Dopravní podnik Ostrava a.s.

„Dodávka 24 ks nových jednočlánkových elektrobusů a 2 ks nabíjecích stanic“

VYSVĚTLENÍ, ZMĚNA NEBO DOPLNĚNÍ ZADÁVACÍ DOKUMENTACE

Vysvětlení zadávací dokumentace č. 1 ze dne 16. 9. 2020

Výkres a obrázek k požadavku 3.9.1

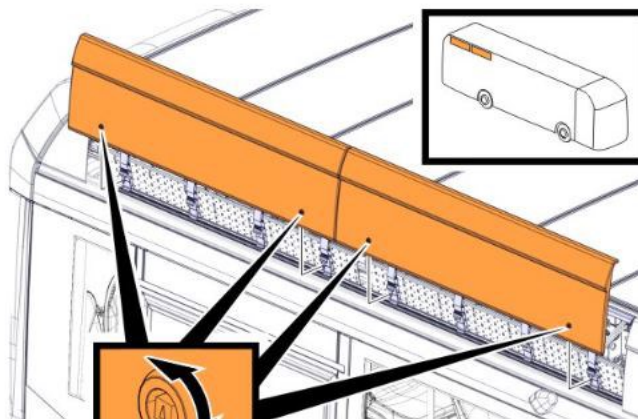
Požadavek 3.9.1: Je možno považovat certifikaci kabeláže dle normy R118.02 jako dostatečnou?

Je možno akceptovat přístup k bateriím odklopením bočních spoilerů se zajištěním?
Viz obr. níže

Bateriové boxy jsou vyměnitelné a zakryté shora. Jejich výměna/ manipulace se provádí na konci životnosti. Toto zakrytí se neodklápí nýbrž odnímá celé. Je možno akceptovat toto řešení?
viz obr. níže

Zadavatel uvádí, že certifikace kabeláže dle normy R118.02 je dostatečná.

Výkres a obrázek k požadavku 4.5

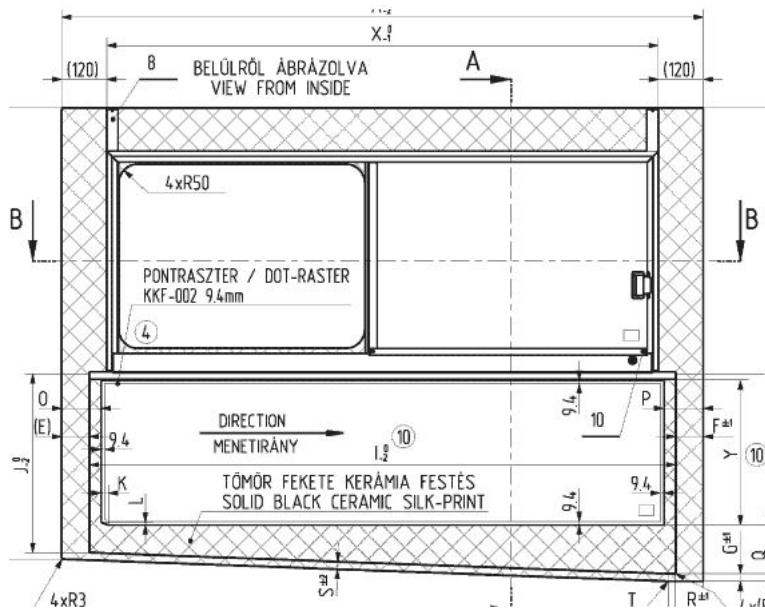
Požadavek 4.5: Je možno akceptovat otevíratelné stranová okna v provedení dle obrázku a výkresu níže?

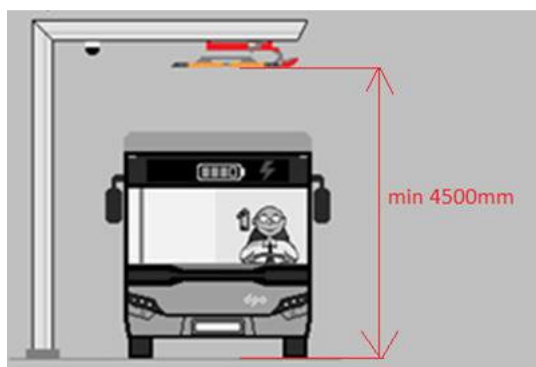
Prosíme o vyjasnění, jaký přesně systém má objednatel na mysli?

Zadavatel ponechává technické řešení sledování tolerance pro přistavování vozidel pod nabíjecí rameno na dodavateli. Toto zařízení musí elektronicky nebo mechanicky navést

přistavované vozidlo pod rameno nabíjecí stanice do tolerancemi stanovené polohy a tímto umožnit zahájení nabíjecího procesu.
